三亚海棠湾HT09-13-03地块（保利仁境）商品住宅项目 一期建筑设计方案优化调整前后对比

三亚海棠湾HT09-13-03地块(保利仁境)商品住宅项目一期方案优化调整内容

- 1、总图10#楼优化调整;
- 2、住宅楼局部立面造型优化调整;
- 3、住宅楼局部架空层范围优化调整;
- 4、住宅楼局部架空层出挑造型优化调整;
- 5、住宅楼局部平面优化调整;
- 6、商业局部平面优化调整;
- 7、配套局部平面优化调整;
- 8、次入口造型优化调整;
- 9、配电房造型优化调整;
- 10、地下室局部平面优化调整;

6#住宅楼立面优化调整说明

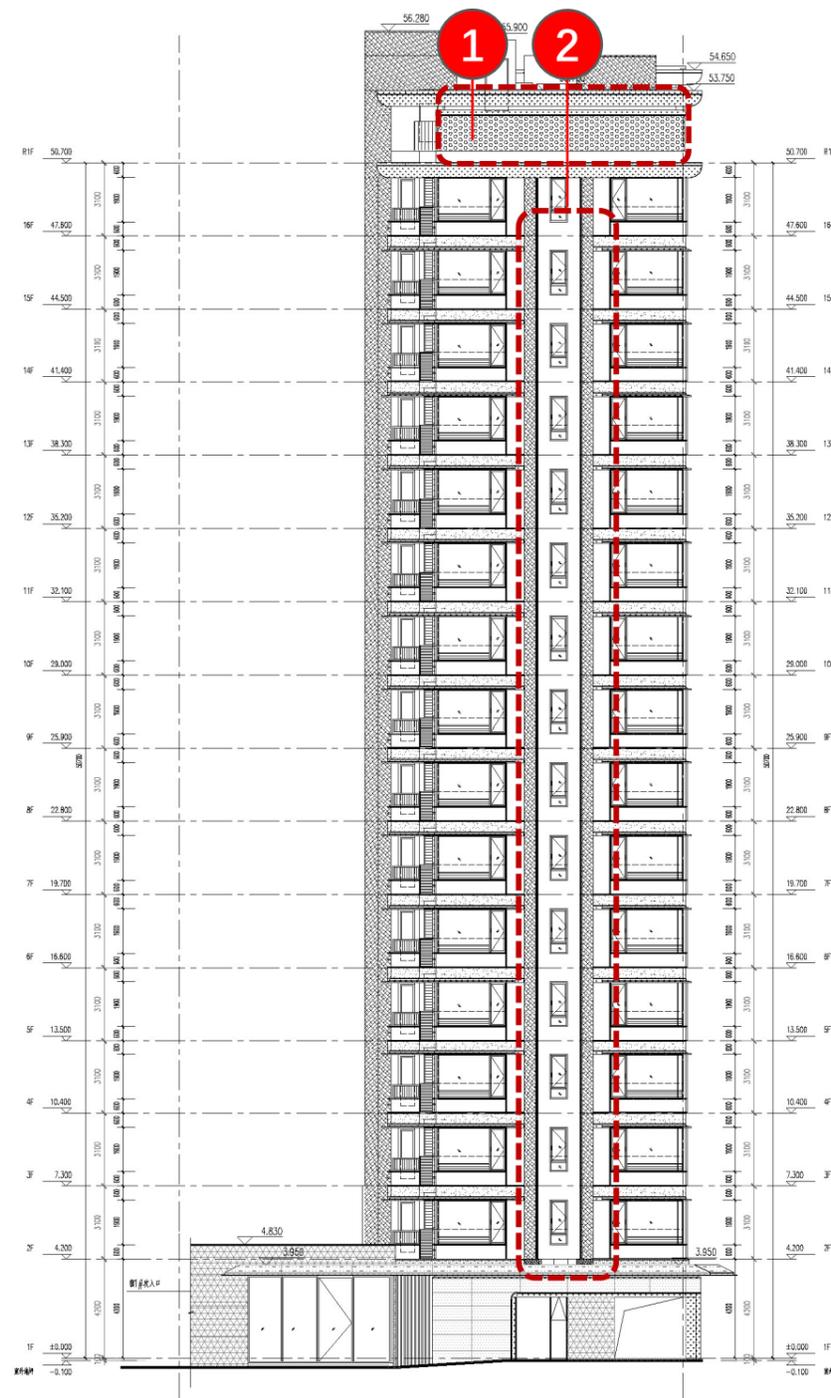
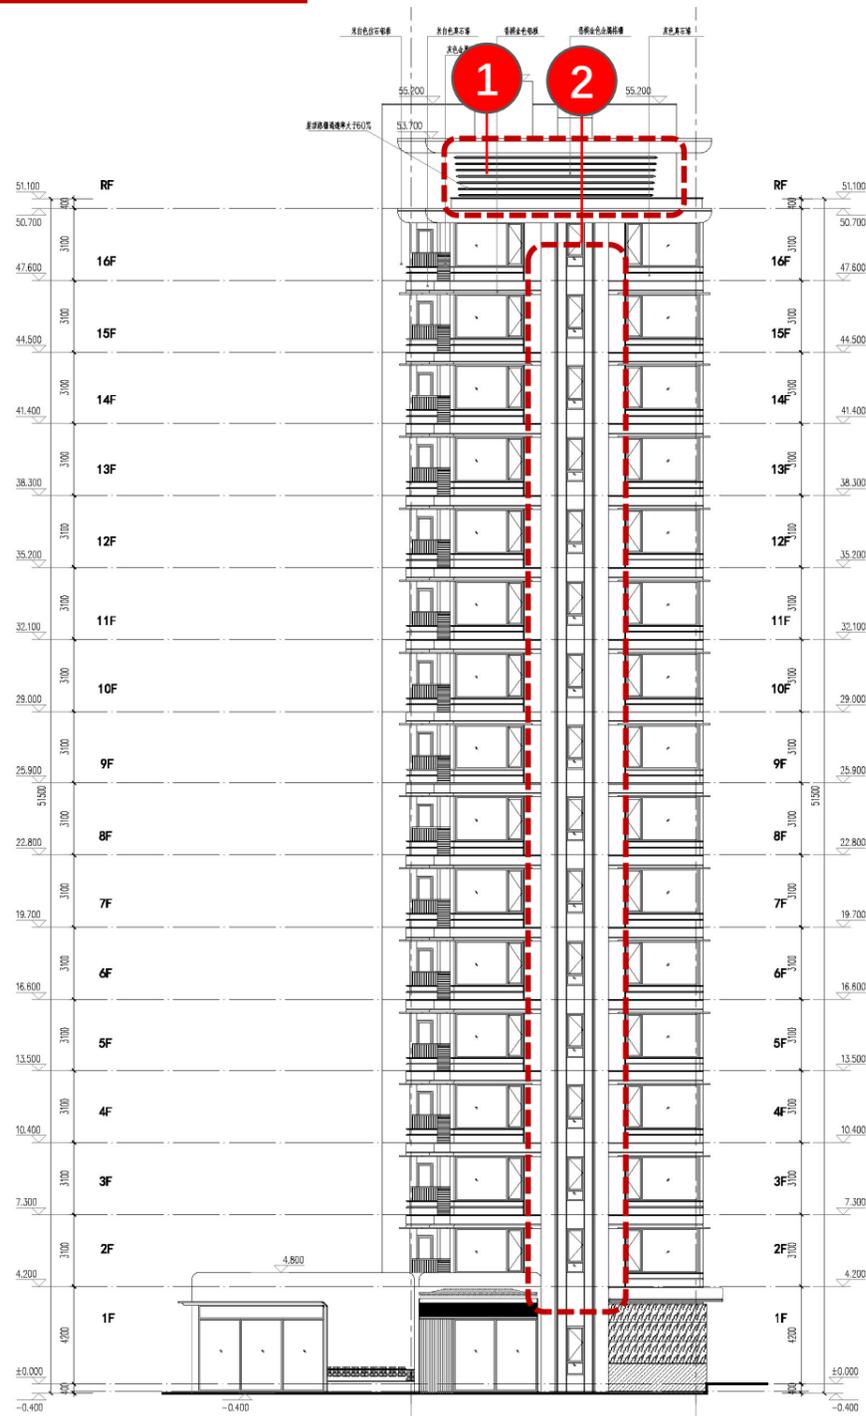
- 因为方案优化升级及完善建筑使用功能
- 1:冠顶材质由格栅调整为穿孔板, 群像风格更加统一
- 2:竖向大线脚尺度缩小, 与建筑形体更加协调

7#住宅楼首层平面对比

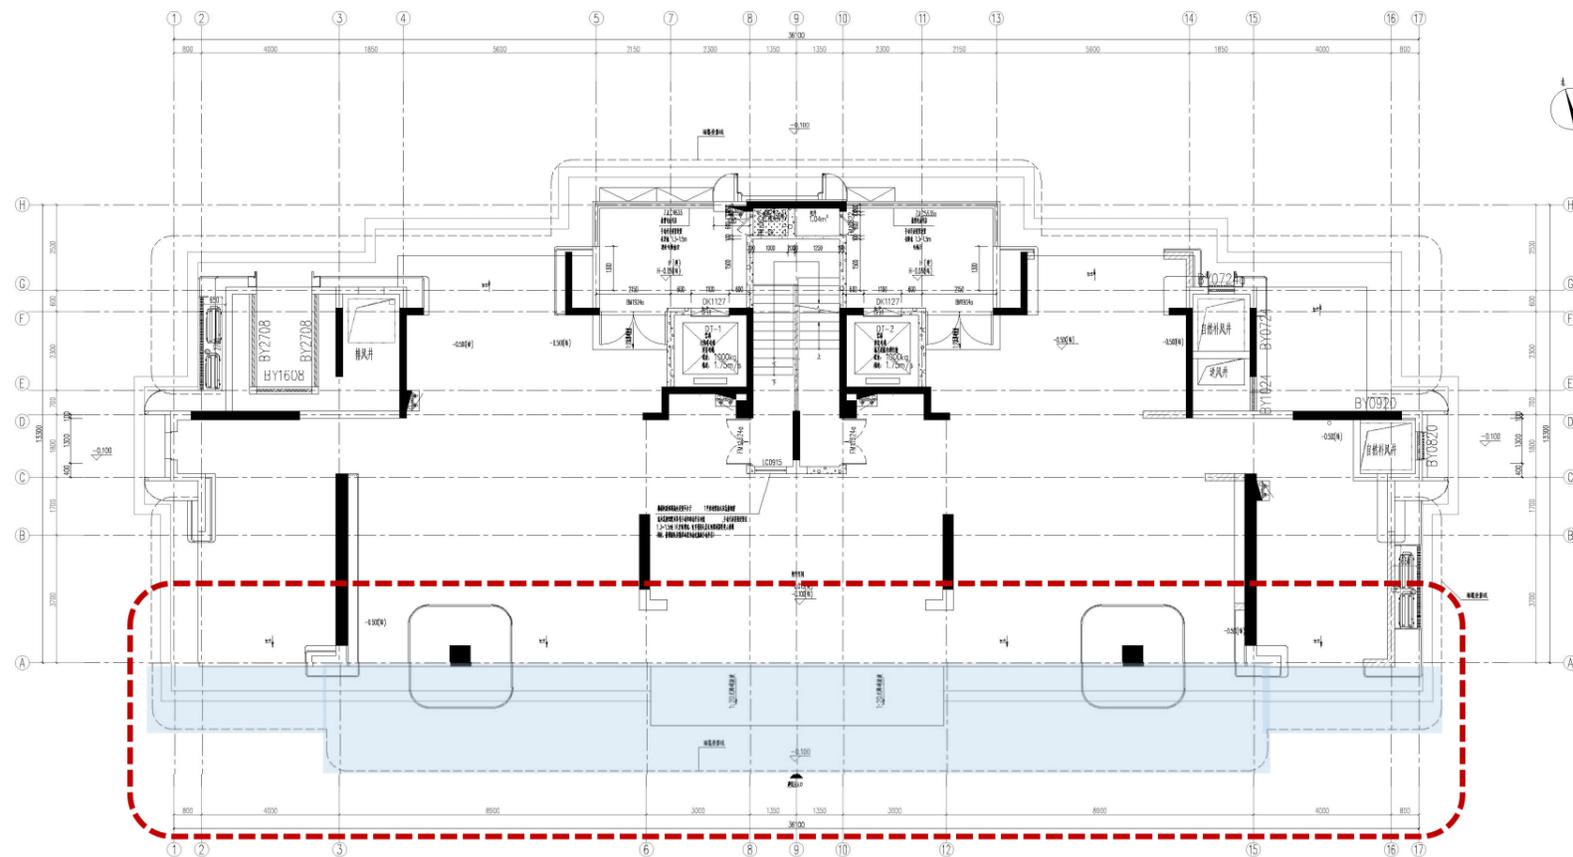
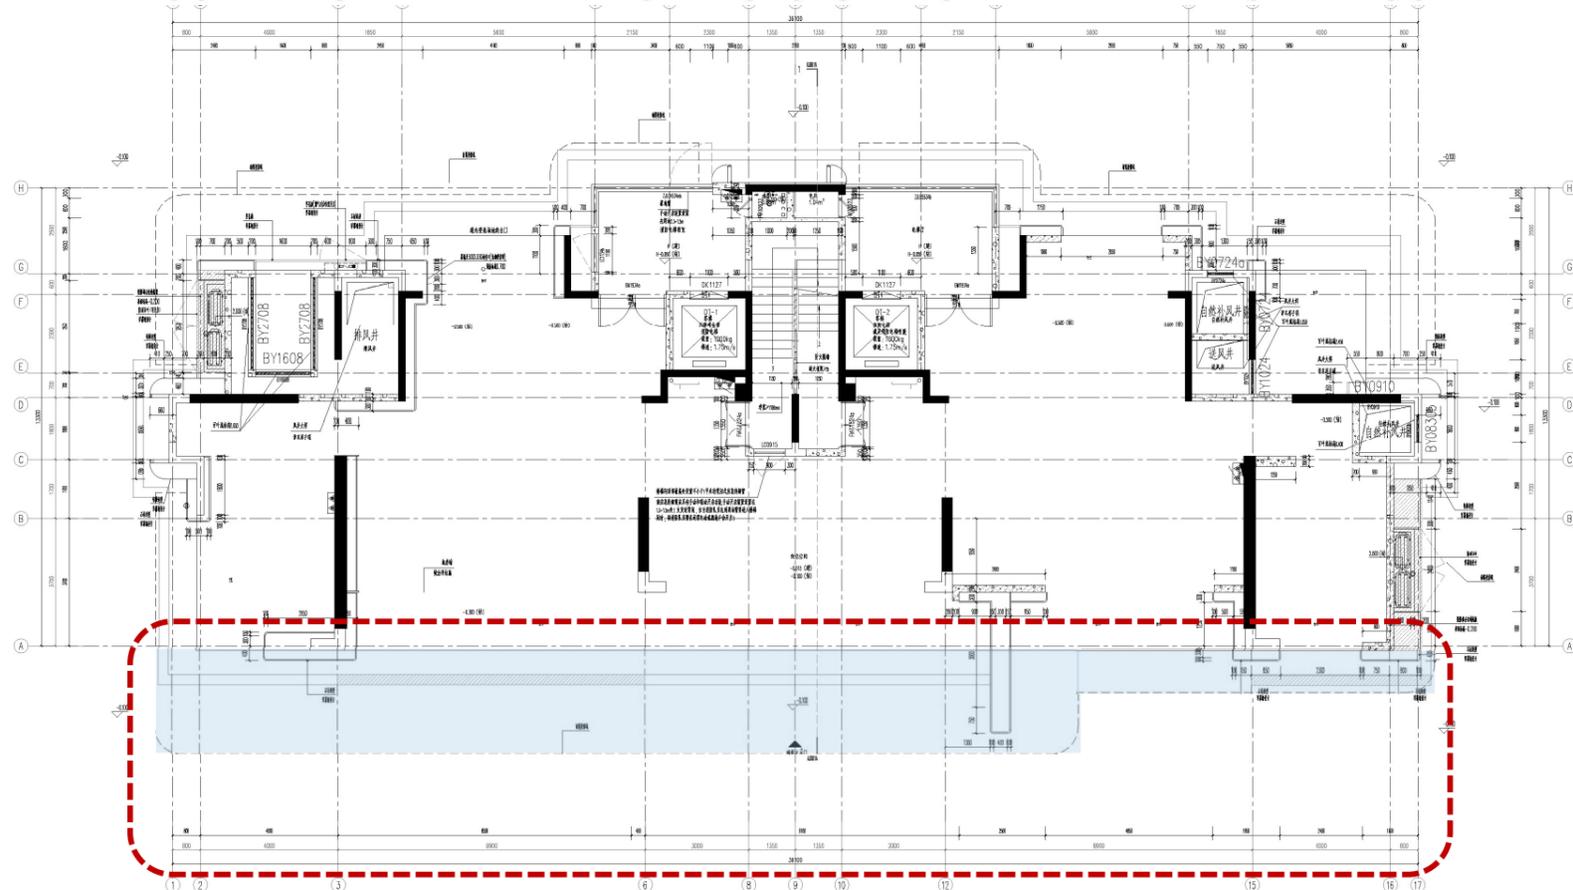
1:南侧架空层出挑造型调整

7#住宅楼二层平面对比

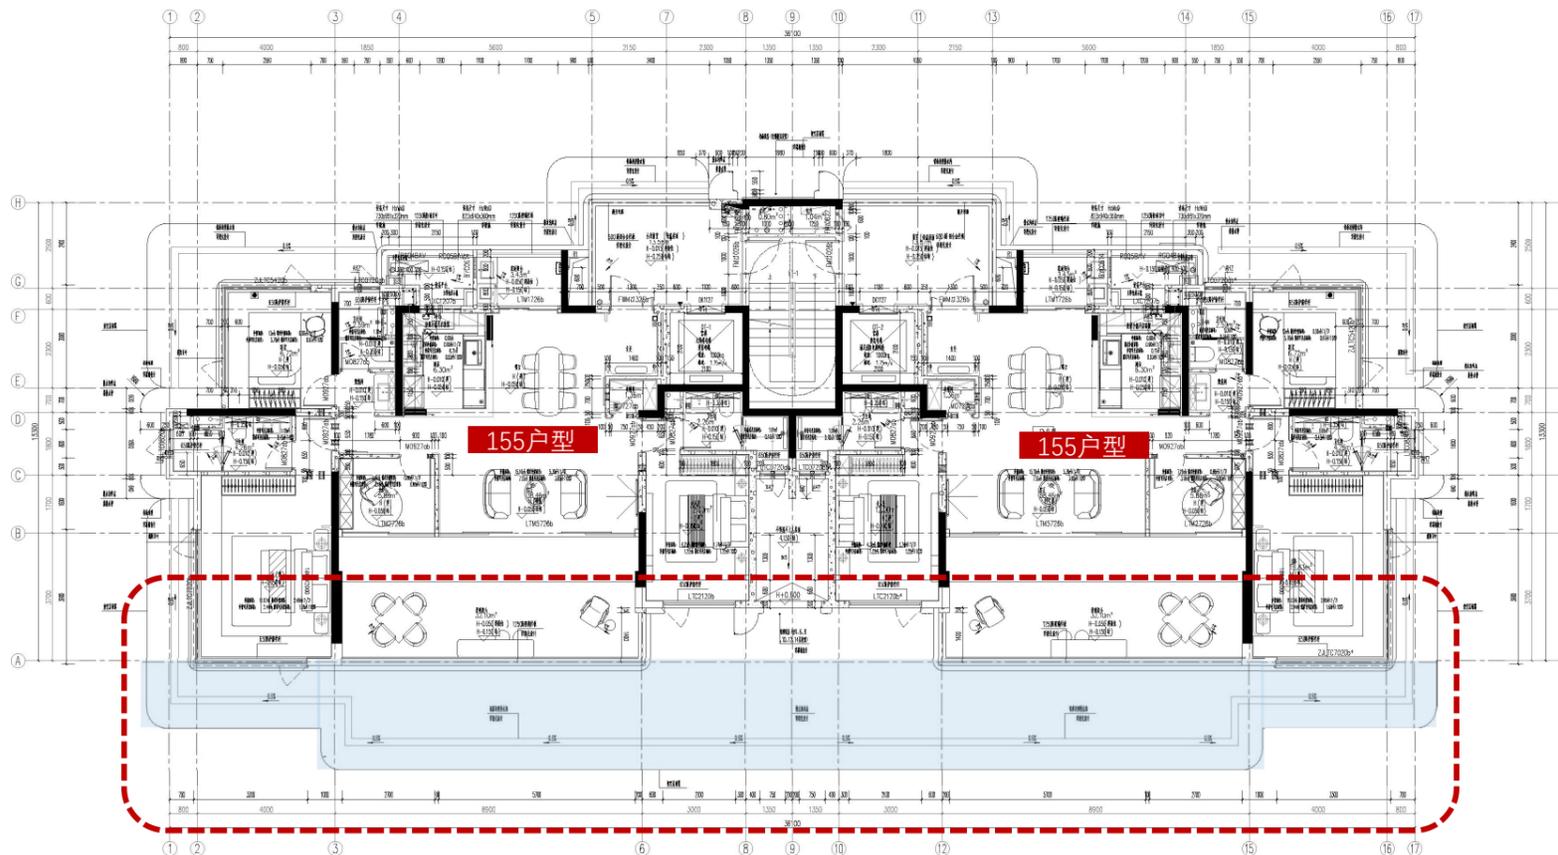
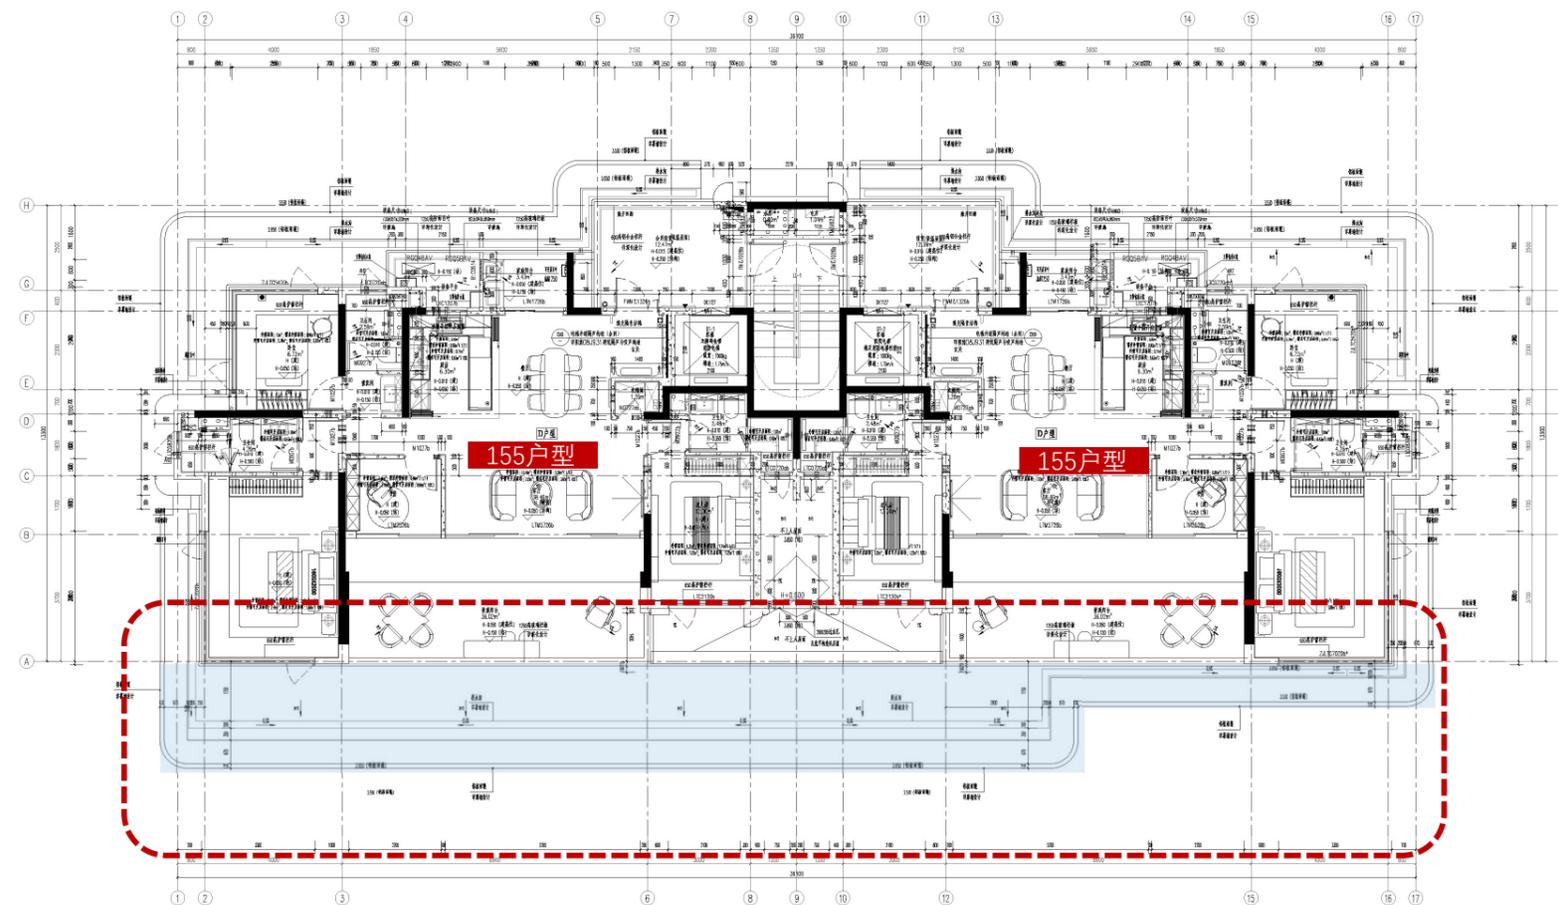
1:南侧架空层出挑造型调整

8#住宅楼首层平面对比

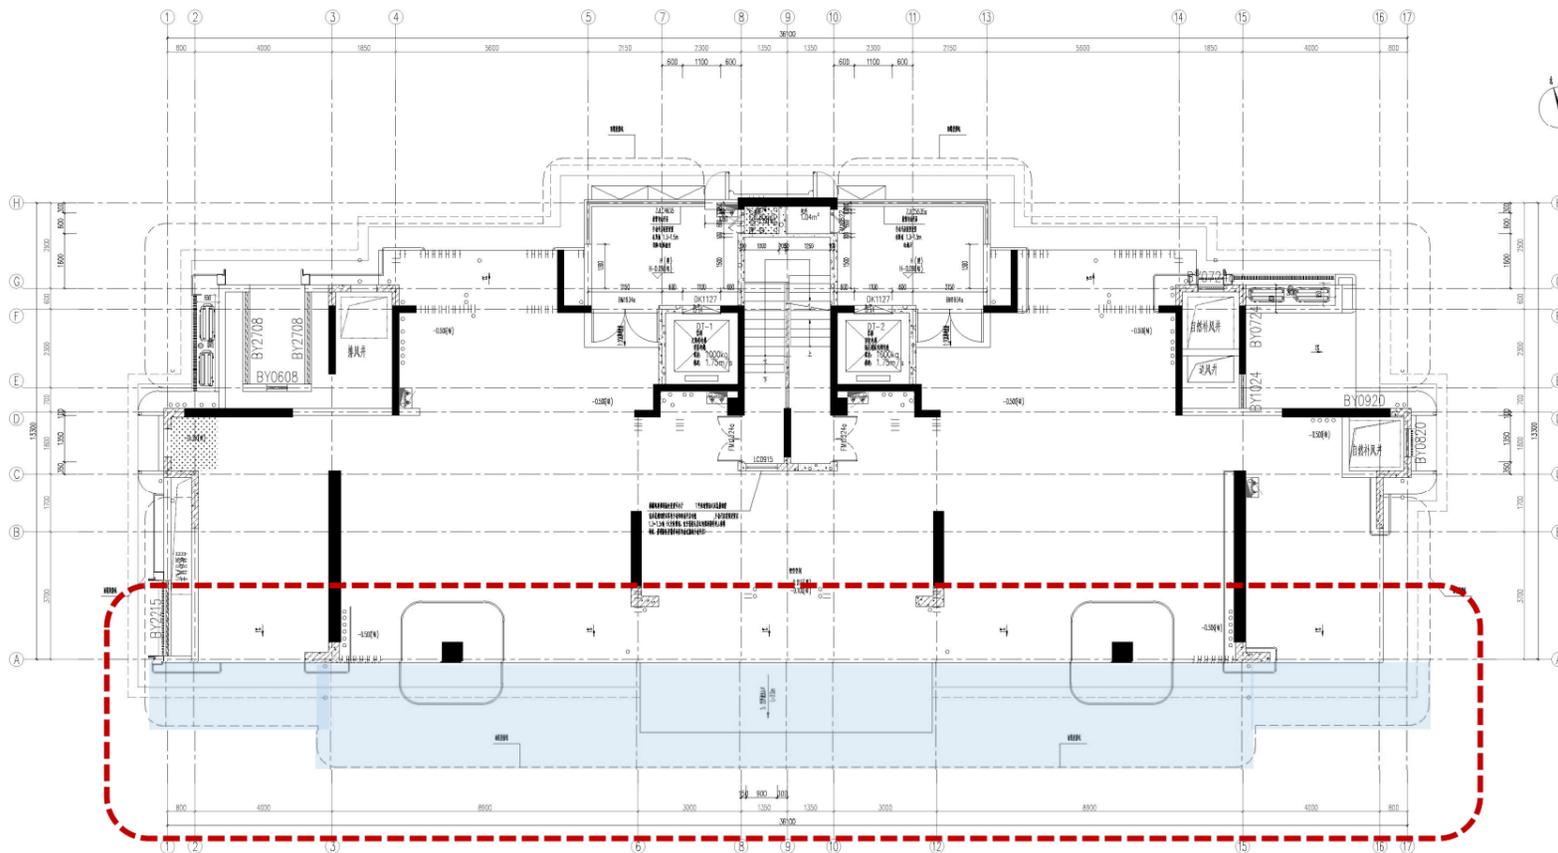
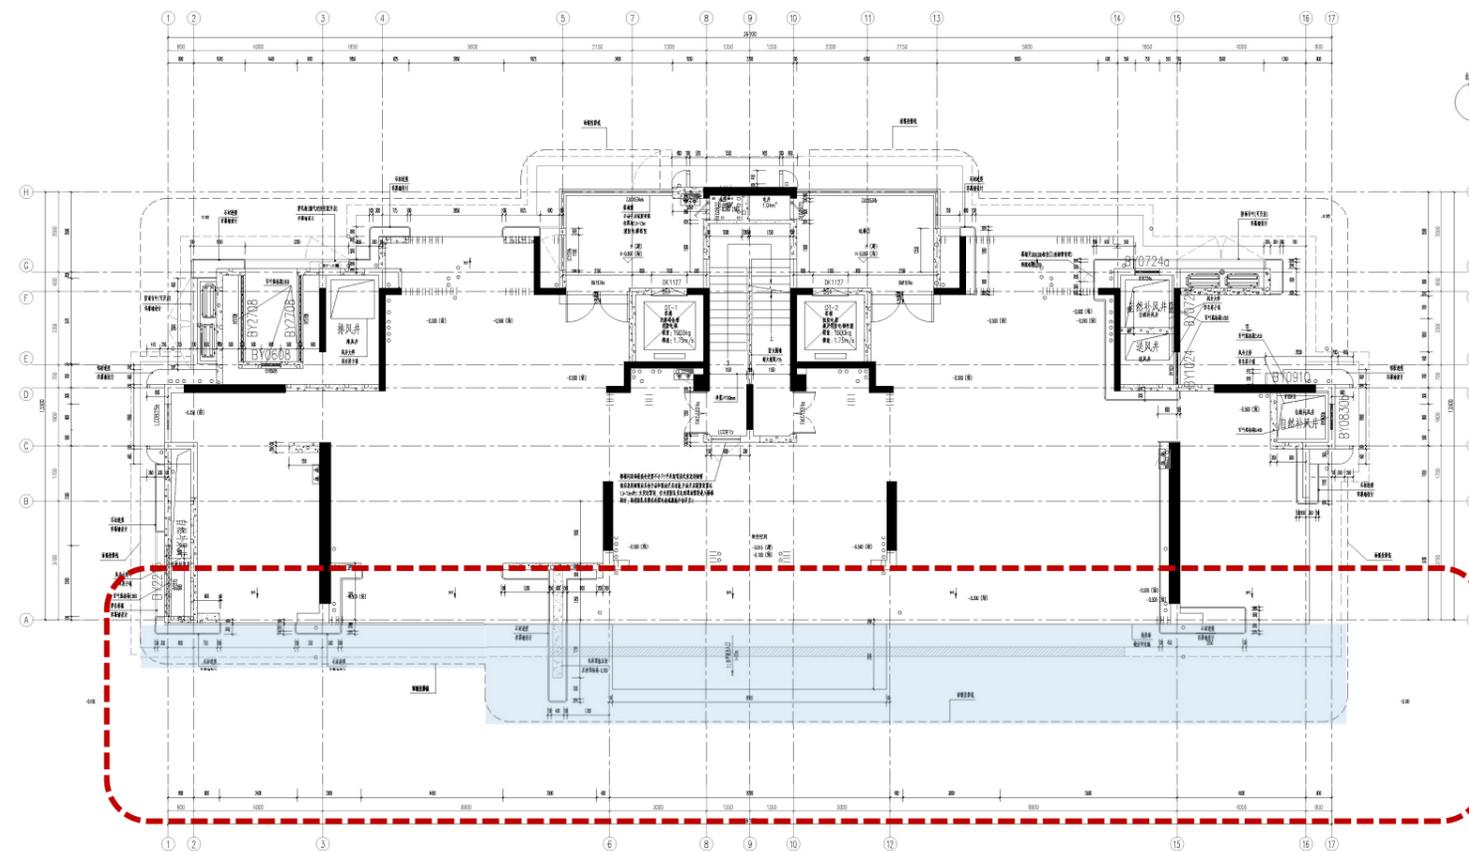
1:南侧架空层出挑造型调整
